# 新竹縣政府工程查核代表照片表

工程名稱：新竹縣竹北市輔具資源中心暨樂齡創生群聚場域增建工程

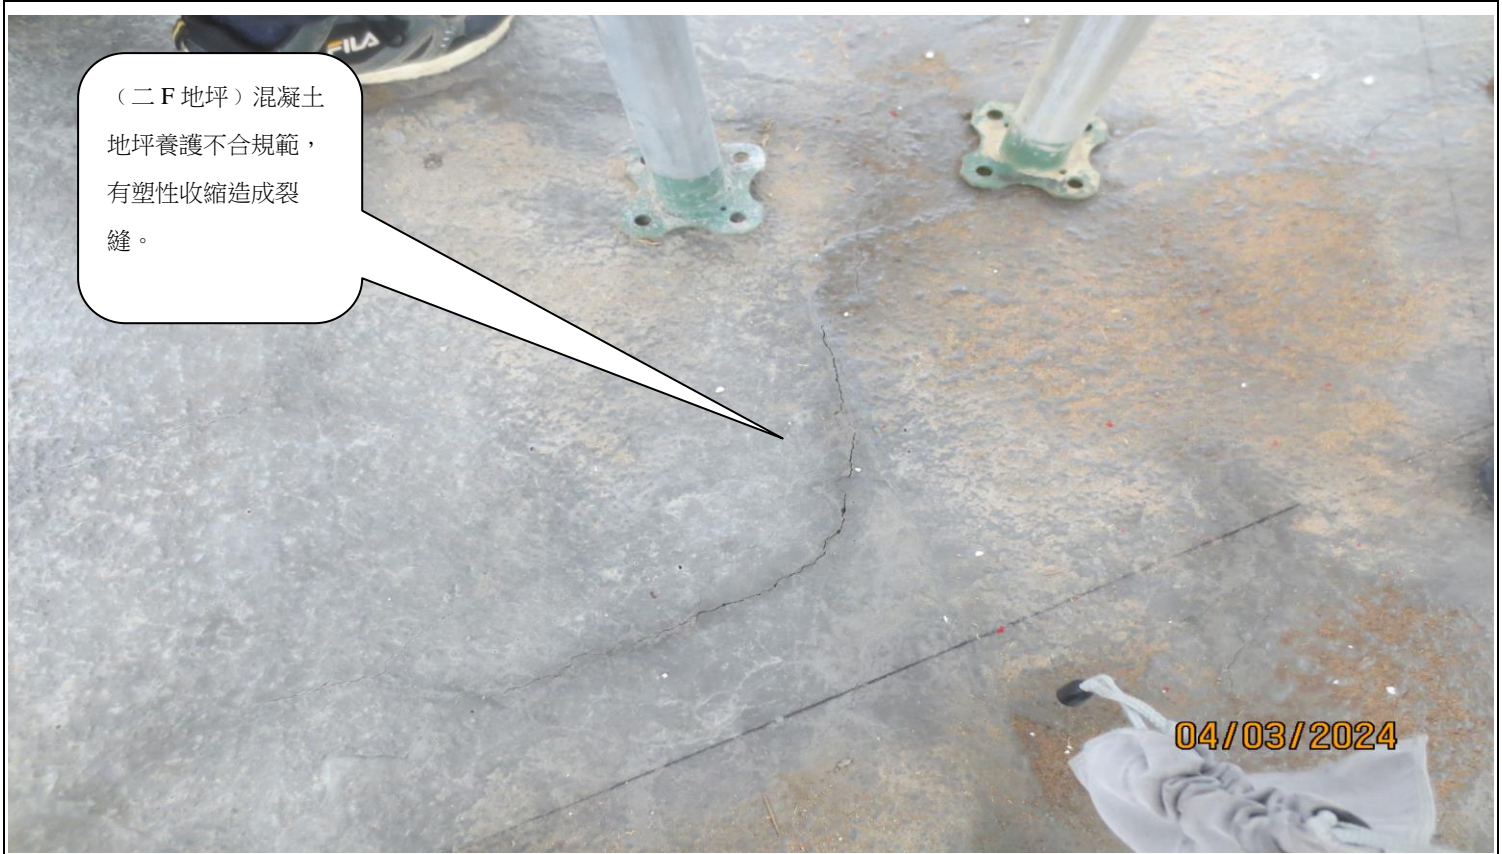
(二F地坪) 混凝土地坪養護不合規範，有塑性收縮造成裂縫。

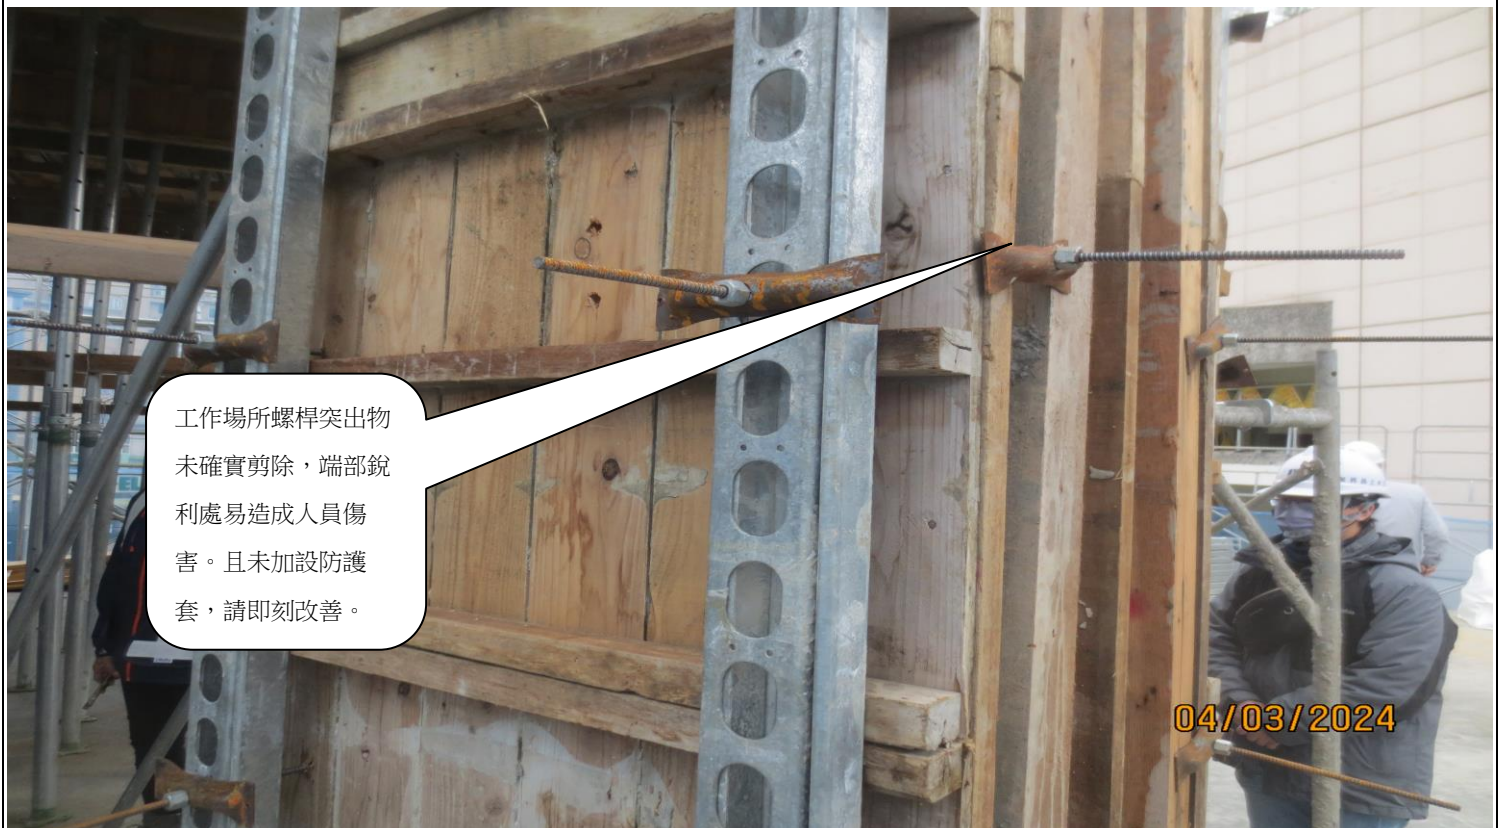
既有建築物局部拆除後，以鋼柱支撐處無安全防護措施以防禦墜落物。
